2024 年 第 5 号

国家铁路局关于发布铁道行业标准的公告

(工程建设标准 2024 年第 3 批)

一、《铁路隧道设计规范》TB 10003—2016

说明图 7.1.6 自然坡取值示意

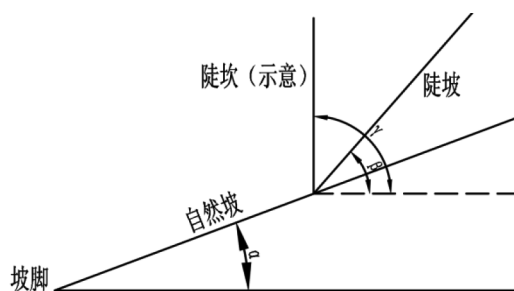
基础上再延长 5m~10m，且不小于 20m。设计时，山体坡度的计算一般按“一坡到顶”考虑，若存在坡度变化或陡坎情况，则需按其中最大坡度进行考虑，如说明图 7.1.6 所示。

$\alpha \leq 30^\circ$ ，无 β 或 γ ，按 α 考虑为缓坡； $\alpha \leq 30^\circ$ ， $\beta \leq 60^\circ$ ，按 β 考虑为陡坡； $\alpha \leq 30^\circ$ ， $\gamma \geq 60^\circ$ ，按 γ 考虑为陡坎

1 明（棚）洞设置长度应根据落石运动轨迹或泥石流特征参数计算分析确定。当山体坡度大于等于 30° 时，明（棚）洞设置长度应在计算分析确定长度基础上延长 $5\text{m} \sim 10\text{m}$ ，且不宜小于 20m 。
